重庆市建设工程消防设计个性问题答复 (2025 年第二期)

- 1 建筑专业问题答复·····4~36
(编号: 20250407-建筑-0001~0005、20250512-建筑-0001~0010)
- 2 结构专业问题答复·····37~40
(编号: 20250408-结构-0001、20250513-结构-0001)
- 3 给排水专业问题答复·····41~54
(编号: 20250409-给排水-0001~0003、20250514-给排水-0001~0002)
- 4 电气专业问题答复·····55~71
(编号: 20250410-电气-0001~0003、20250515-电气-0001~0005)
- 5 暖通专业问题答复·····72~78
(编号: 20250411-暖通-0001、20250516-暖通-0001)

安全出口平面图

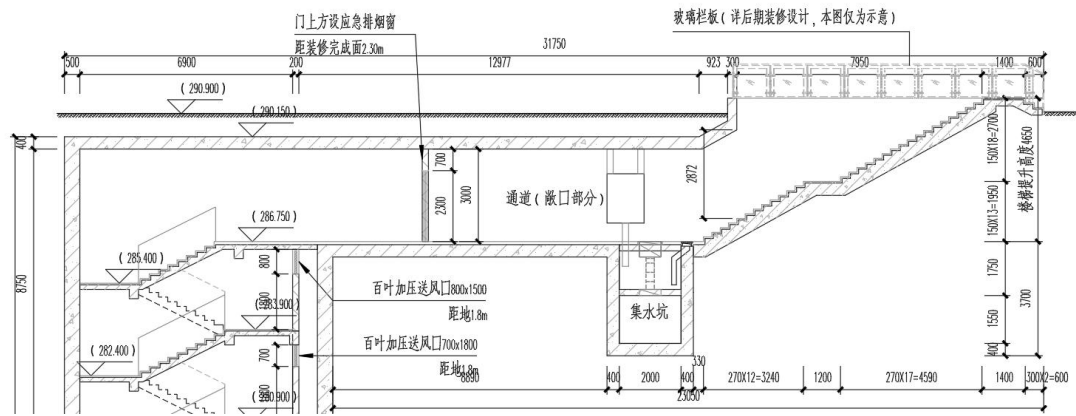
嘉州路站位于对市政景观要求极高的红锦大道，为减少附属地面亭对景观的影响，本站安全出口取消地面亭采用敞口的形式设置。防烟楼梯间顶部和室外通过一段敞口的通道+梯道的形式进行衔接。该通道仅供人员事故时疏散，属于安全出口的一部分且顶部直达室外，不经过其他非轨道区域，不设置影响人员疏散的物体和可燃物。

请问：该安全出口是否可认定为直通室外的安全出口。

该楼梯间出口门要经过较狭长的地下通道到达室外,不满足直通室外的规范界定,不能直接认定为直通室外的安全出口。

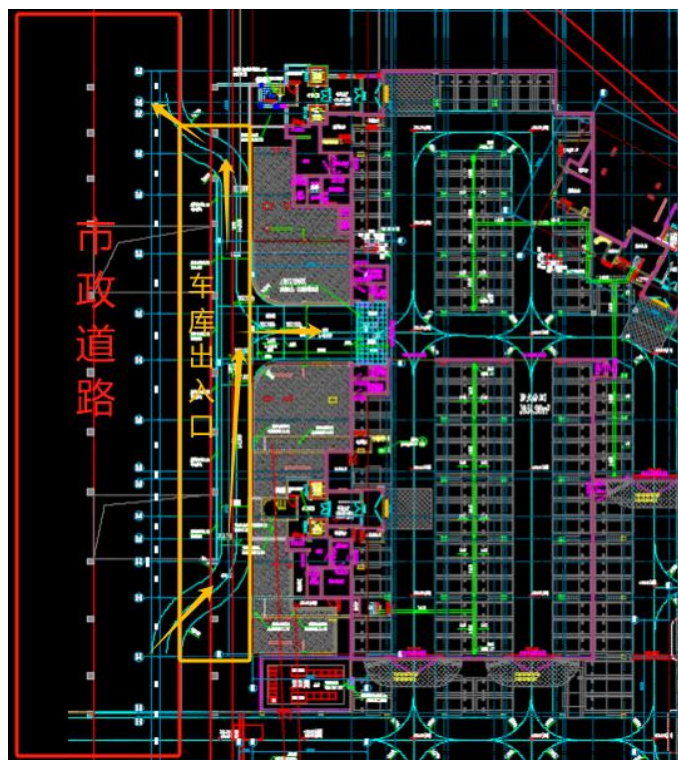
如下图所示，黄色框区域为车库出入口外，与市政道路相接的汽车坡道。此处的市政道路为下穿车道，即市政道路及汽车坡

道的上部有顶盖。请问此汽车坡道是否计入车库防火分区，或在车库出入口处采取防火卷帘等分隔措施？

设计应先界定车库范围，车库防火分区面积应为车库外围护结构范围内的面积，问题中车库与非车库区域应采取防火分隔措施。车库范围外与市政道路处于同一空间的车库连接通道应满足下穿市政道路相关规范要求。

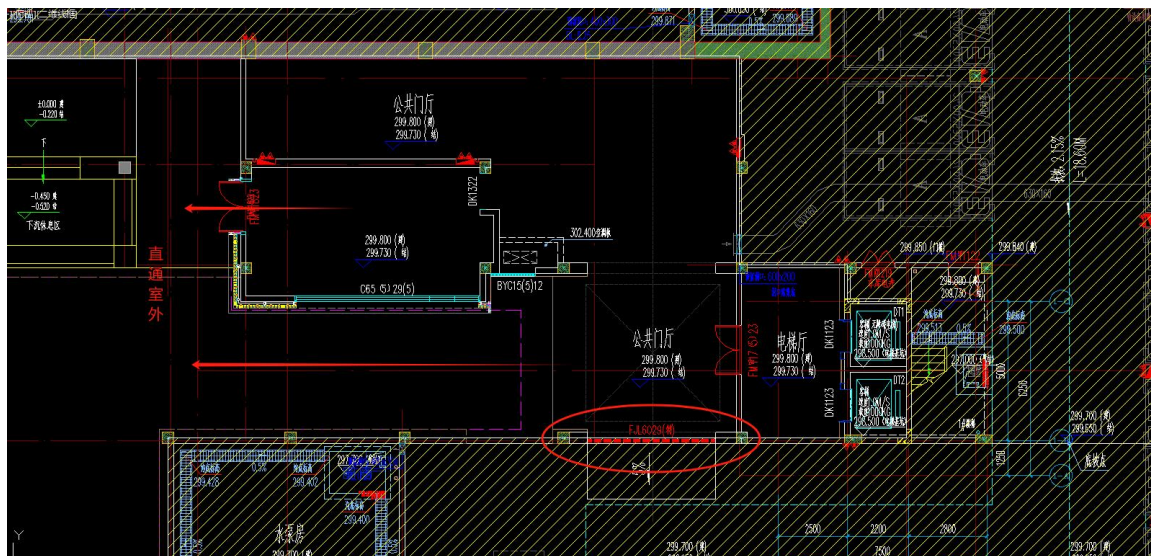
如下图所示，填充区域为车库，与小区公共门厅为地下一层组合建造，同一建筑中不同的建筑功能之间防火墙上的开口，是否可采用防火卷帘进行分隔？

图示公共门厅区域、车库应按不同防火分区进行防火分隔设计。规范未明确禁止同一建筑中车库与其他防火分区间防火墙上使用防火卷帘进行分隔。使用防火卷帘进行防火分隔的应满《建筑设计防火规范》GB50016-2014（2018年版）第6.5.3条规定。

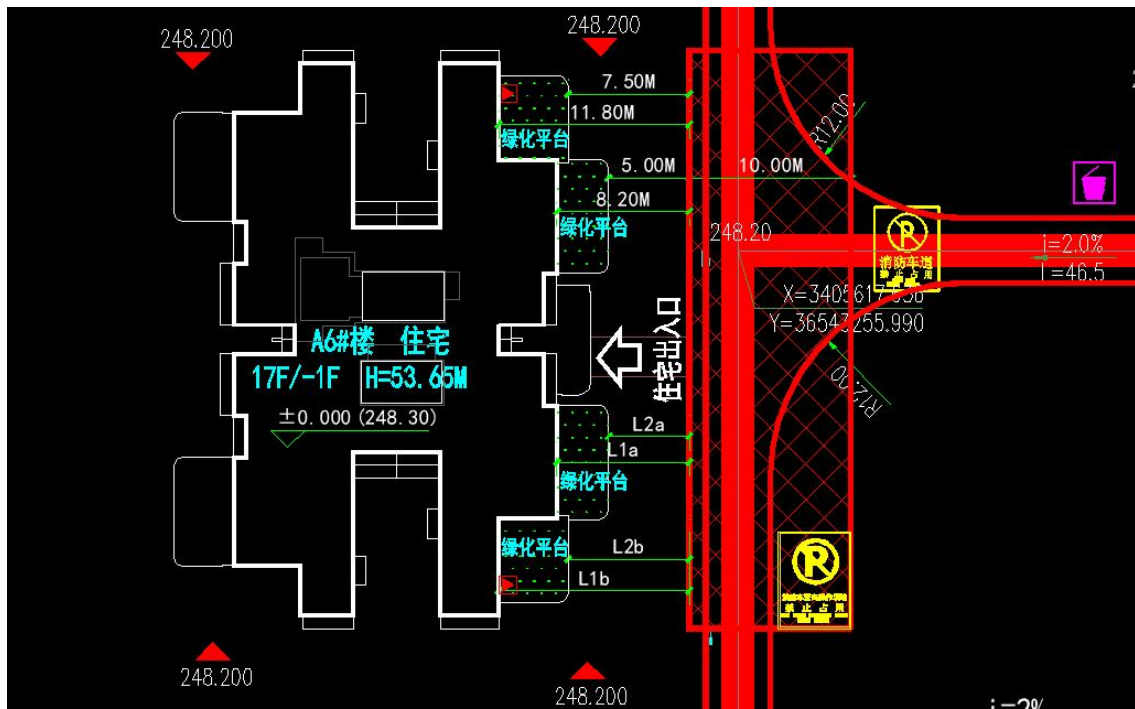
如下图所示，住宅设计有两层挑高的绿化平台，建筑与消防车登高操作场地之间距离是算至绿化平台外边（L2），还是计算至建筑主体外墙边（L1）？

上图所示，住宅设置的两层挑高绿化平台相当于建筑开敞阳台，属于建筑外轮廓边线，建筑与消防车登高操作场地之间距离可算至该绿化平台外边缘（即 L2）。

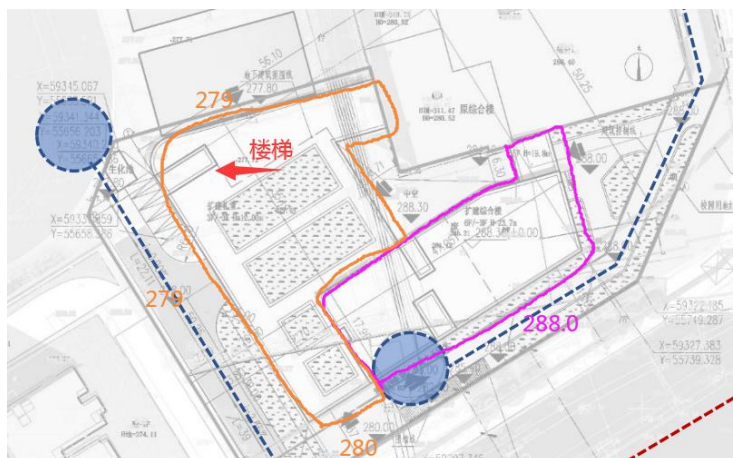
问题 1：建筑占地面积未超过 3000 平，以 288.0 为首层，消防车道设置在上图玫红色标识出，长度未达到建筑长边要求，对应《建筑防火通用规范》GB55037-2022 第 3.4.3 条，是否可行？

问题 2：消防回车场采用建筑门厅内退，架空高度大于 4 米的空间作为消防回车场是否可行？

问题 1 答复：扩建部分与原建筑能否定义为一栋多层公共建筑的相关分隔措施应明确，否则应按建筑整体的最低室外地坪起算建筑高度。

当满足多层公共建筑定性（两部分建筑分别计算消防高度）的情况下，设计在 288 标高消防车道已覆盖本次扩建部分长边，且城市道路 280 标高车道也可以覆盖整个建筑长边，满足《建筑防火通用规范》GB55037-2022 第 3.4.3 条。

问题 2 答复：当回车场平面尺寸、净高、承受荷载、转弯半径等均应满足规范相关要求时，建筑架空区域设置消防车道回车场可行。

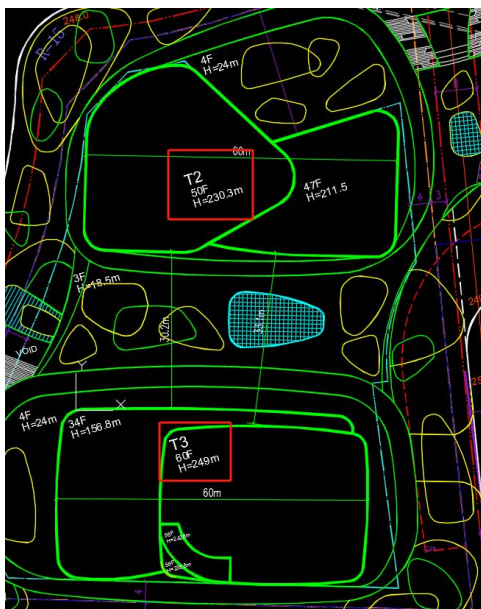
.问题 1：超高层公建及住宅的组合建筑，建筑总高度超过200米，接近250米，但小于250米的情况下（如下图），是否应按《建筑高度大于250米民用建筑加强性防火技术要求》的条文执行？若需要按此文件执行，是所有条文均应执行？还是仅执行其中几条即可（哪几条必须执行）？

问题 2：超高层建筑在顶层局部升高，当高出部分层数超过一层时，整栋建筑的消防救援场地是否可以设计成（满足一个长边的长度或大于周边长度的 1/4 即可，如下图），布置位置不正对建筑的长边？

问题 1 答复：公消办〔2017〕317 号文适用于建筑高度大于 250m 的民用建筑高层主体部分（包括主体投影范围内的地下室）的防火设计，建筑高度不大于 250m 的建筑不需要强制执行公消办〔2017〕317 号文。

问题 2 答复：《建筑防火通用规范》GB55037-2022 第 3.4.6 条，高层建筑应至少沿其一条长边设置消防车登高操作场地。问题图示消防救援场地设置位置有误，与裙房重叠后长度不满足一条长边长度要求，且完全未设置于建筑长边，不能满足规范要求。

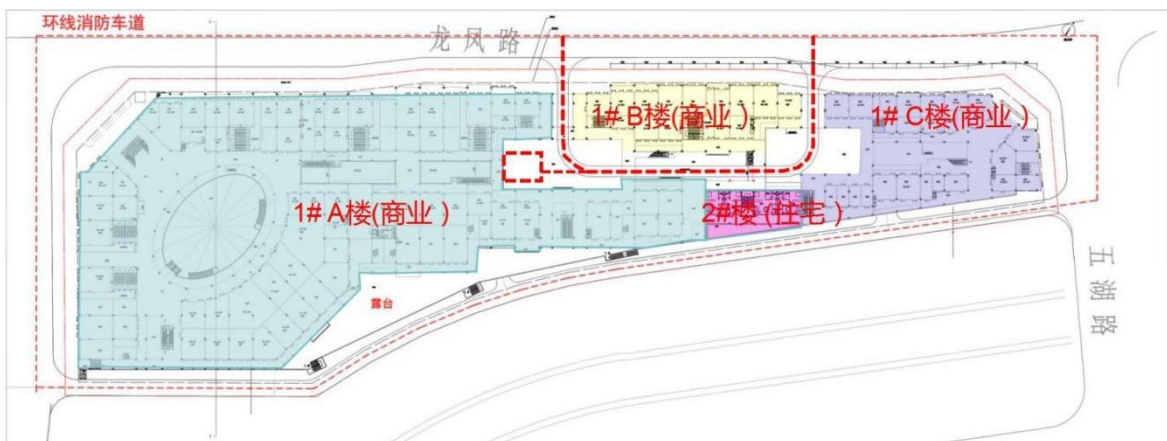
如附图:本项目位于重庆彭水新城，共分两栋（1#楼商业综合体、2#楼住宅），建筑层数-1F/3F，地上总高 14.4m，地下 5 m，总高不超过根据 24m，属于多层建筑。因受地势影响，本项目是典型的坡地建筑，东西北三面与南面有近 5m 高差，1#A 楼（商业）因设置下沉式天井，无法在内部设置消防车道进入，故而采用在西北南三侧设置市政消防车道，东侧采用应急消防车道局部进入的方式来解决无法形成消防车道环形的要求。《建筑设计防火规范》GB50016-2014（2018 年版）第 7.1.1 条中该项目属于除受环境地理条件限制，没办法设置穿过建筑物的消防车道。

根据《建筑设计防火规范》GB50016-2014（2018 年版）第 7.1.1 条该项目属于确有困难，固只设置有环形消防车道，不设进入天井的消防车道。

《建筑设计防火规范》GB50016-2014（2018 年版）第 7.1.1 条明确当建筑物沿街道部分的长度大于 150m 或总长度大于 220m 时，应设置穿过建筑物的消防车道。确有困难时，应设置环形消防车道。

设计仍应满足《建筑设计防火规范》GB50016-2014（2018 年版）第 7.1.4 条，有封闭内院或天井的建筑物，当内院或天井的短边长度大于 24m 时，当该建筑物沿街时，应设置连通街道和内院的人行通道（可利用楼梯间），其间距不宜大于 80m。

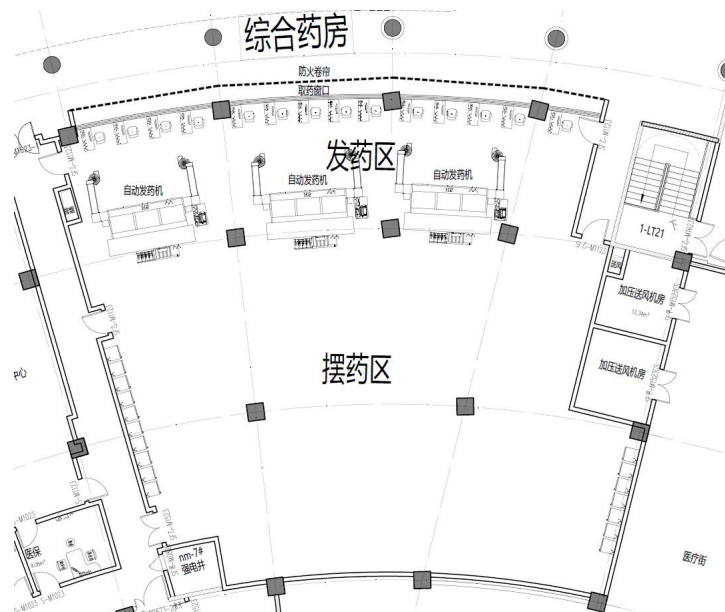
医疗建筑门诊药房摆药区和取药窗口之间存在自动发药机，二者无法切分，能否在区域取药窗口外围设置防火卷帘，将发药窗口和摆药区纳入一个区域进行防火分隔，满足 2h 防火分隔要求。如下图：

根据《建筑防火通用规范》GB55037-2022 第 4.1.3-3 条及《建筑设计防火规范》GB50016-2014(2018 年版)第 6.2.2 条的相关规定，该综合药房整体作为医疗建筑中的储藏间功能时，应采用耐火极限不低于 2.00h 的防火隔墙与其他场所或部位分隔，规定要求在防火隔墙上尽量不开设门窗洞口，墙上必须设置的门窗应采用防火门、防火窗，不允许采用防火卷帘的形式进行分隔。

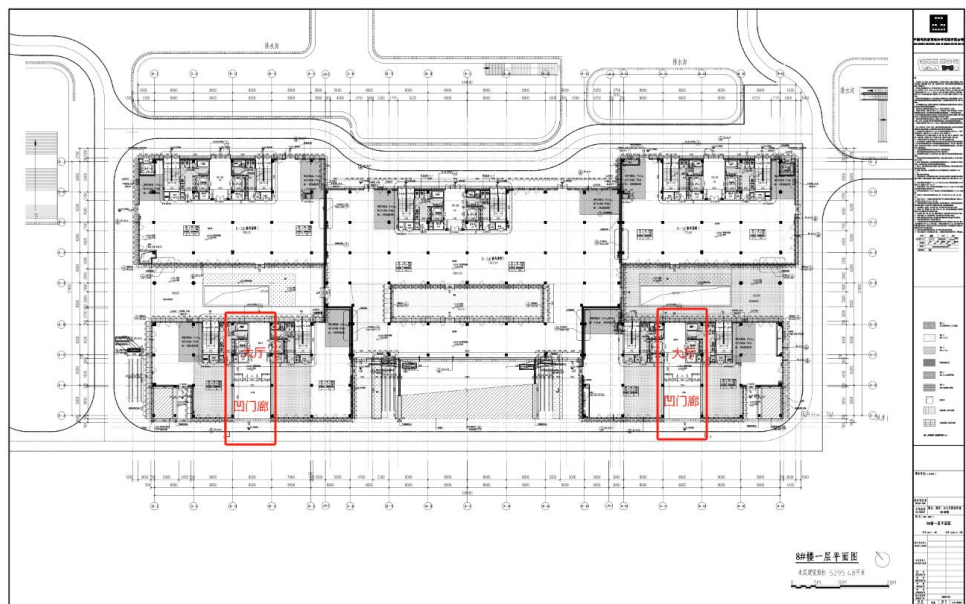
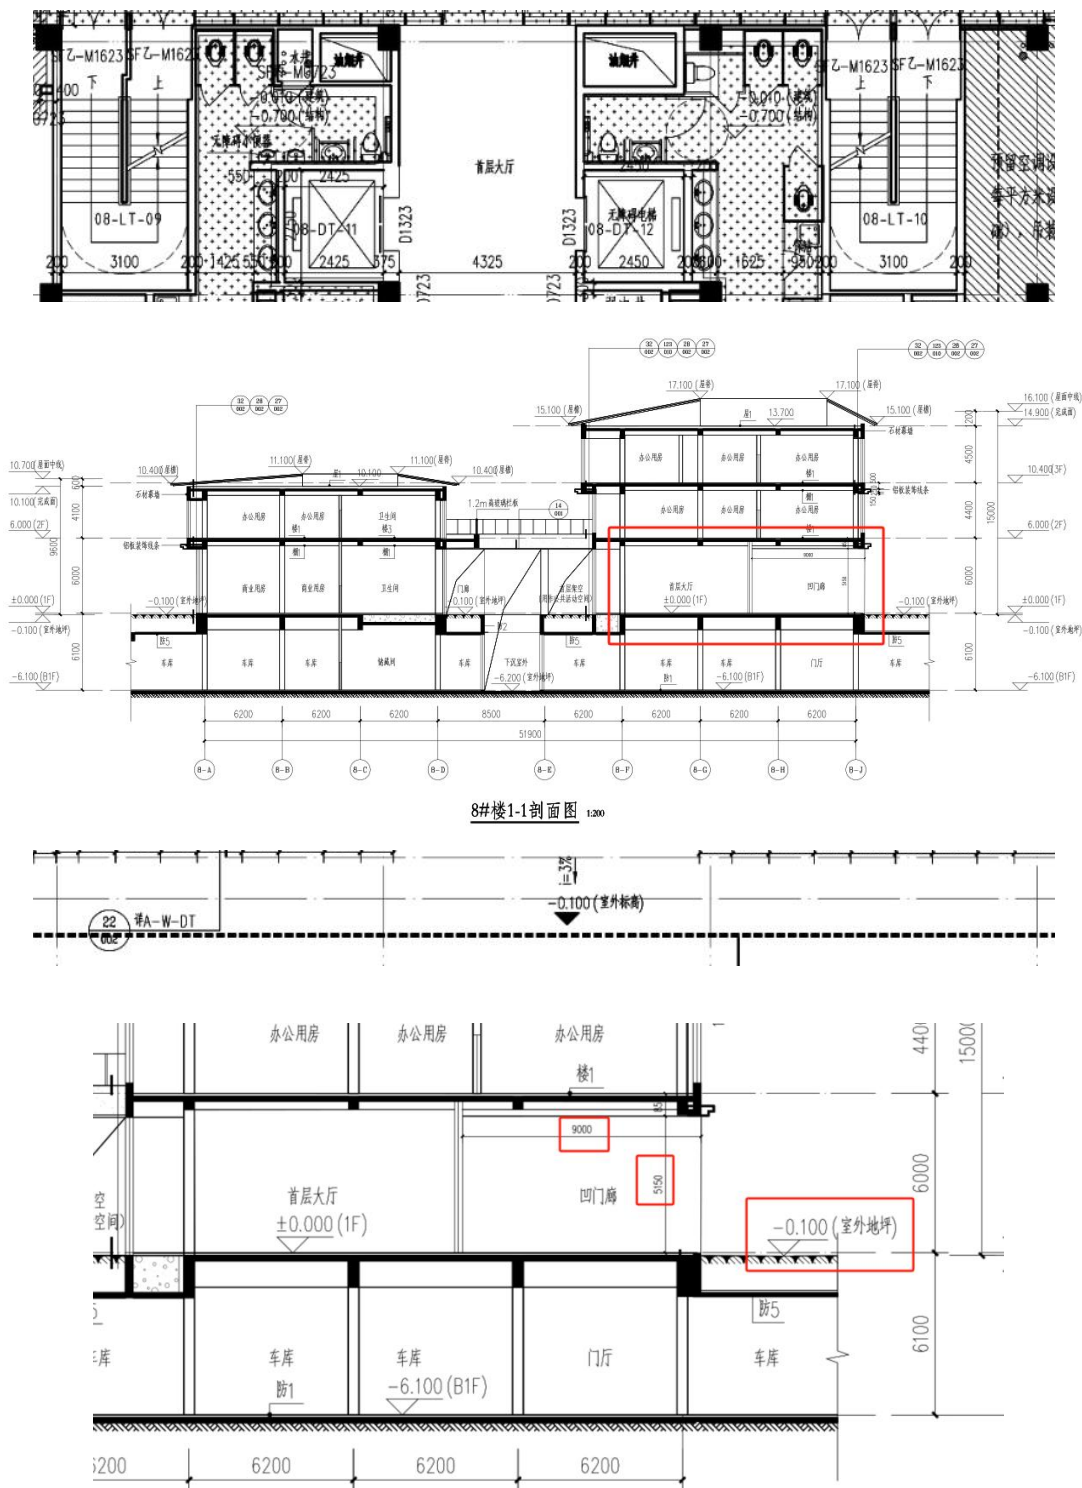
建筑首层大厅南侧出入口位于主体轮廓以内，通过首层室外凹门廊连通室外见天区域。其首层外门距建筑外轮廓 9.0m，凹门廊宽 7.5m，净高为 5.15m，该空间是否满足认定为首层安全区的条件？

当安全出口在建筑首层通过凹廊、骑楼、敞廊等形式进行疏

散时，这类部位的开口净高度不小于进深时，其安全出口可认为满足直通室外要求。

安全出口所在的凹廊、骑楼、敞廊首层面宽范围内可设置门窗，但应与安全出口之间满足规范间距要求。

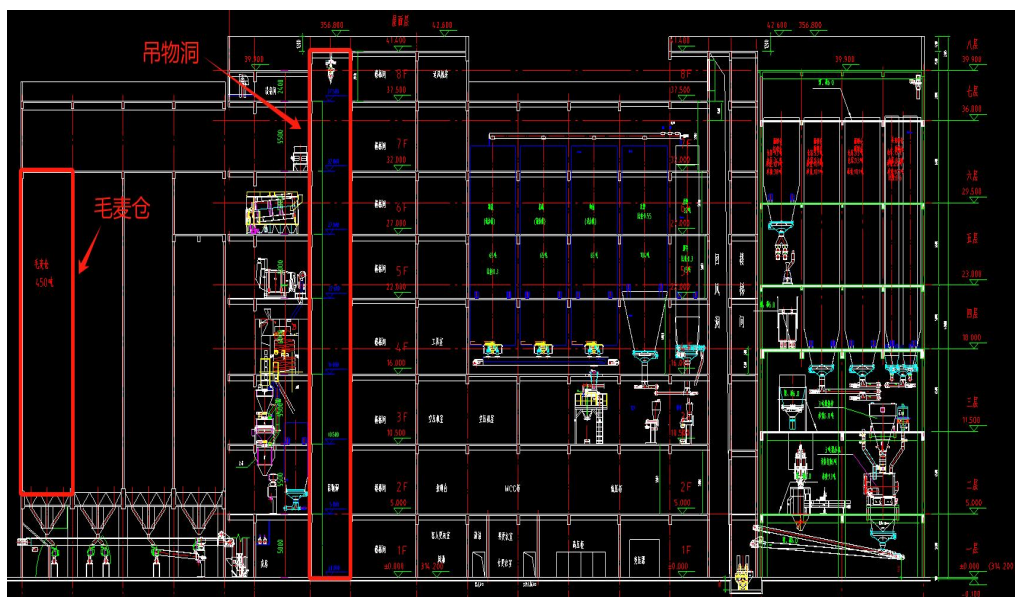
一栋丙类高层厂房（面粉厂），按要求应设置自动喷水灭火系统，但该厂房有一个从一楼贯穿到楼顶的吊物洞和毛麦仓，如图所示：

是否按照最大净空高度超过 18m 考虑,但规范并无超过 18m 的相关设计参数;该丙类厂房应设置哪种自动灭火系统以及设计流量怎么取值?

根据《建筑防火通用规范》GB55037 第 8.1.8 条第 5 款、第 12 款,《建筑设计防火规范》GB50016-2014 (2018 版)第 1.0.2 条,《粮食立筒库设计规范》LS8001-2007 第 8.1.5 条要求,毛麦仓(筒仓)内不得设置任何形式的消防给水系统(包括自动喷水灭火系统);吊物洞为货物运输竖向通道(类似于货梯竖向井道),可不设置喷头,但吊物洞在每层的开口部位应采取防火隔断措施。

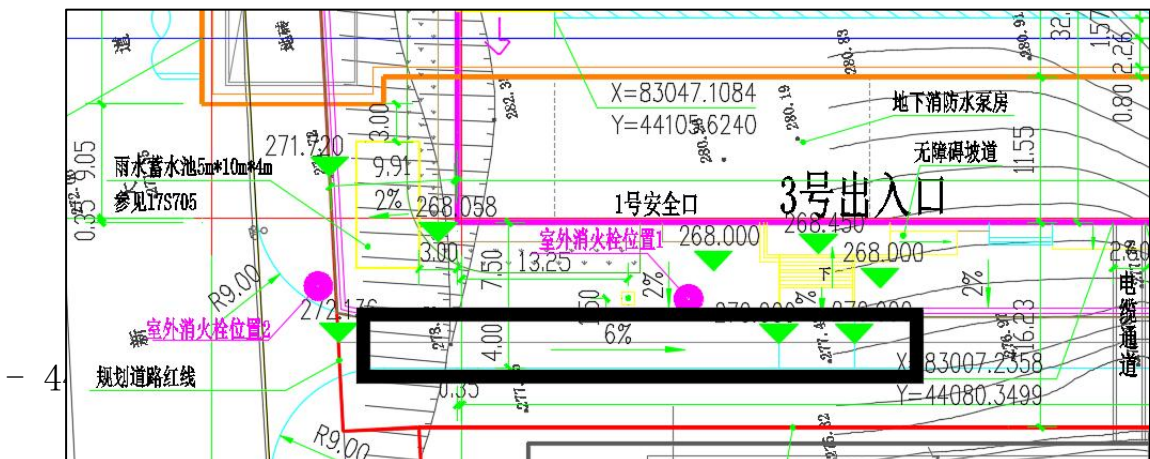
建筑专业开放总图时，只显示是道路红线，具体车站建成前道路是否实现规划无法确定，致使给排水专业在设置室外消火栓时就存在如下疑惑，到底是按照距离既有道路边设置消火栓还是按照道路红线边，目前做法不一。图示黑色粗线范围道路实施时限不明，设置在位置图示 1 位置，距离 3 号口距离超 40 米（约 42 米），但规范要求是不宜超 40 米。设置在图示 2 位置距离满足，但是不在现状路边。

上述情况下，室外消火栓如何设置比较合理？

根据《消防给水及消火栓系统技术规范》GB50974-2014 第 7.3.1 条、第 7.2.6 条、第 7.3.4 条，《消防设施通用规范》GB55036-2022 第 3.0.4 条，室外消火栓应布置在消防车易于接近的人行道和绿地等处。本项目的室外消火栓应布置在既有道路边，不宜布置在规划道路红线边，也可利用距离出入口 40m 以内的市政消火栓。

室外消火栓在项目无现状道路时，应结合规划道路位置布置；有现状道路时，应结合现状道路位置布置。有条件的，可根据规划道路位置预设室外消火栓，但该室外消火栓在规划道路建成前且与现状道路边的距离不满足规范要求时，不应计入项目可用的室外消火栓数量。

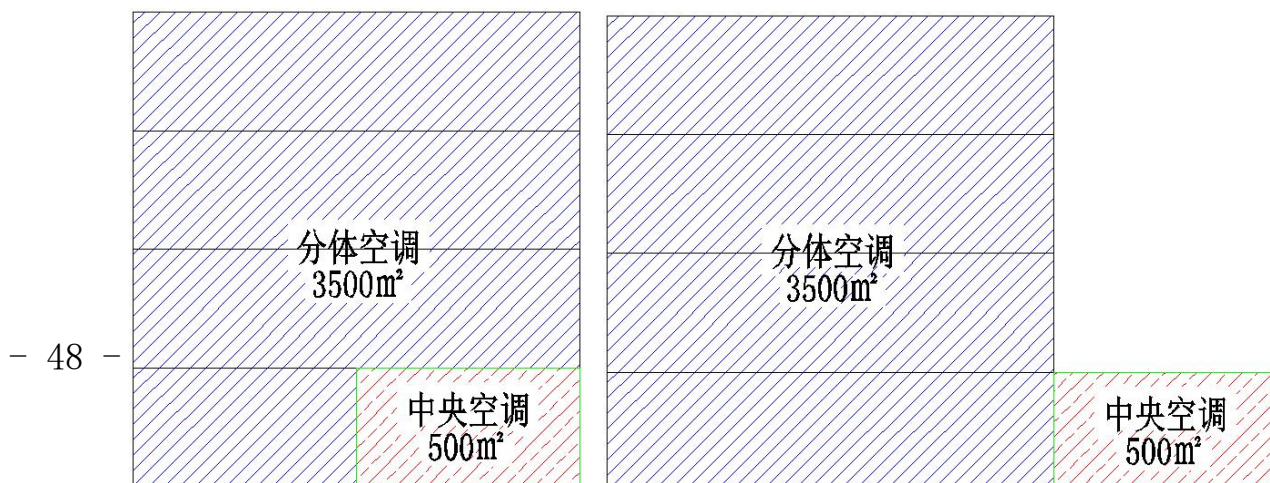
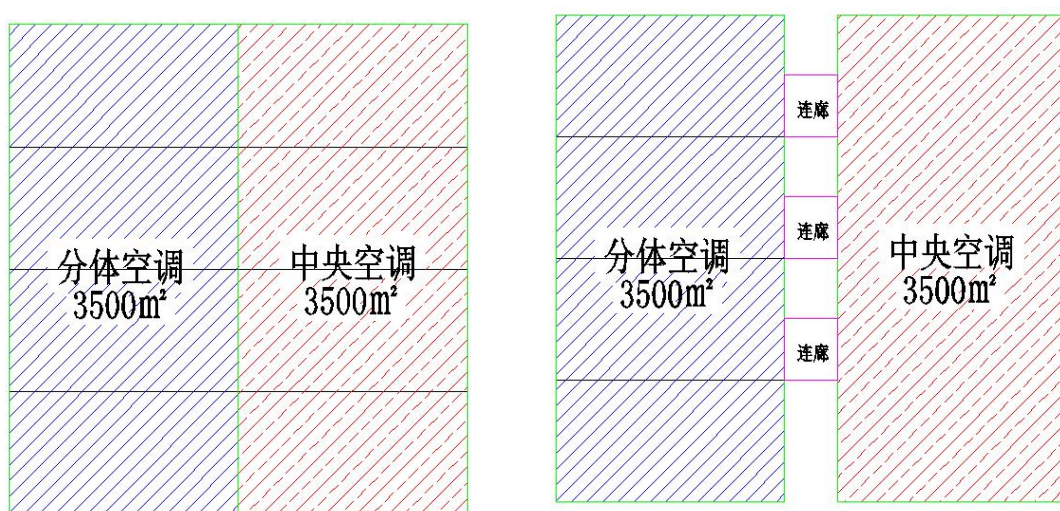
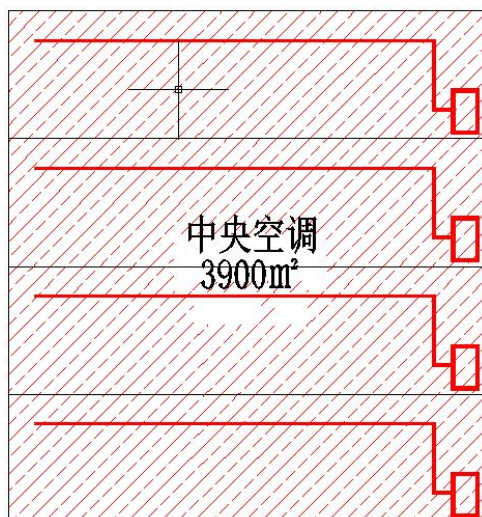
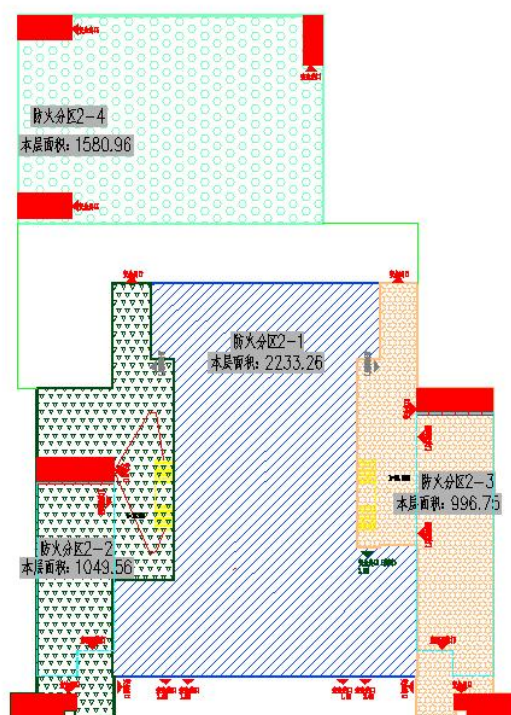
案例 1：S 总 $> 3000\text{ m}^2$ ；S 集中空调 $< 3000\text{ m}^2$ ；且 S 分体空调 $>> \text{S 集中空调}$ 。比如某多层教学楼，教室及办公室设置分体空调，一层食堂或多功能厅局部设置了多联机+新风系统；又比如某多层办公楼，办公室设置分体空调，一层入户大堂或顶层大会议室局部设置多联机+新风系统；但集中空调的面积都很小(部

案例 1 问题：是否要求设置自动灭火系统？

案例 2: $S_{\text{总}} > 3000\text{ m}^2$; $S_{\text{集中空调}} > 3000\text{ m}^2$ 。如下图所示：

案例 2 问题：仅集中空调区域设置自动灭火系统，还是整栋建筑都需要设置自动灭火系统。

尤其是上图第二种情况，设置集中空调的区域和设置分体空调的区域在平面上及竖向上完全脱开，但是中间采用连廊连接，且建筑整体定义为一栋楼。是否需要整栋建筑都需要设置自动灭火系统，或是在采用何种分隔措施的前提下，可只在集中空调区域设置自动灭火系统。

案例 6: $S_{\text{总}} > 3000 \text{ m}^2$; $S_{\text{集中空调}} > 3000 \text{ m}^2$; 且集中空调

案例 6 问题：是否要求设置自动灭火系统？

总建筑面积大于 3000 m² 且局部设置具有送回风道（管）的集中空气调节系统（以下简称集中空调系统）的单、多层公共建筑，设置集中空调系统的单个防火分区的建筑面积超过 3000 m² 或多个防火分区（包括同层或不同层布置）的建筑面积之和超过 3000 m² 时，在集中空调系统所属的防火分区内，均应设置自动灭火系统。

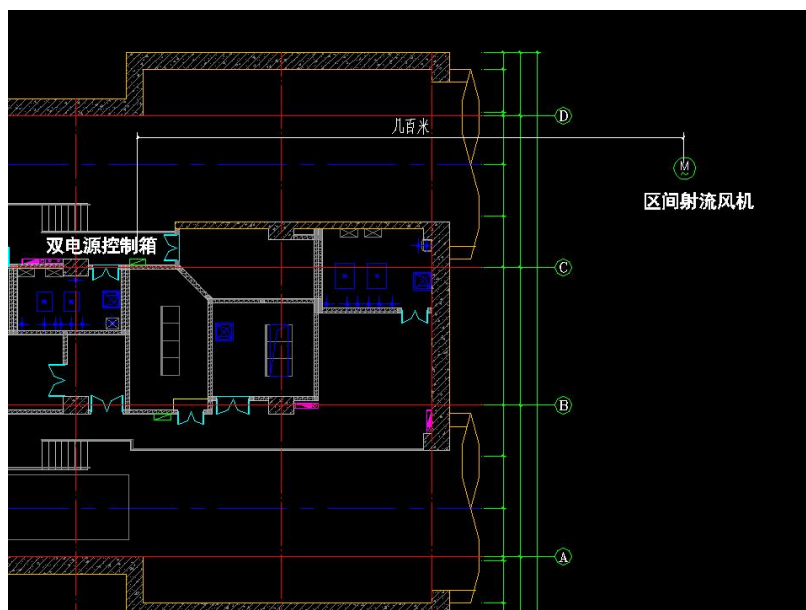
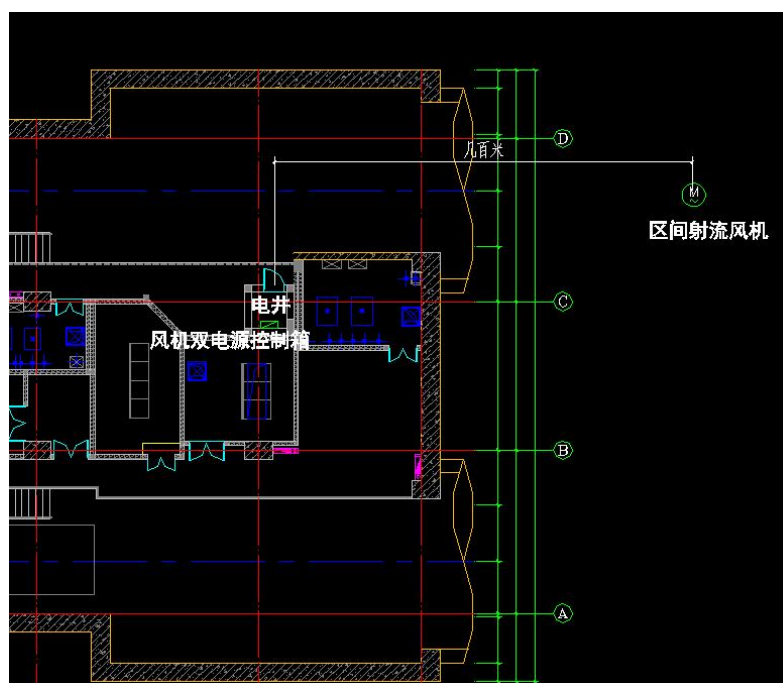
地铁运营单位认为地铁区间射流风机双电源切换箱设置在就地（区间隧道内）不便于检修维护，需要地铁停运后才能进入区间检修；如果区间火灾时，区间射流风机双电源控制箱控制选择开关在就地状态，风机无法启动。因此要求把区间射流风机双电源切换箱设置在车站站台层靠近风机的端部位置，风机就地设置按钮箱控制。实际风机位置距离车站站台层靠近风机的端部位置好几百米。请问以下几个解决方案，哪个可行。

方案一：区间射流风机双电源控制箱设置在车站站台层设备区端部面向轨行区的走廊，区间风机就地设置就地按钮。双电源

控制箱采用内衬岩棉隔热保护措施。布置示意图如下：

方案二：区间射流风机双电源控制箱设置在车站站台层设备区端部专用电井或配电间内，专用电井或配电间不划如站台设备

区防火分区,认为专用电井或配电间内与区间轨行区为同一防火区域。区间风机就地设置就地按钮。布置示意图如下:

根据《地铁设计防火标准》GB51298-2018 第 11.1.3 条及其条文说明,方案一、二适用于负荷距离同侧双电源自切柜较近时;方案三适用于供电距离较长(一般大于 100m)时,双电源在负荷末端自切。
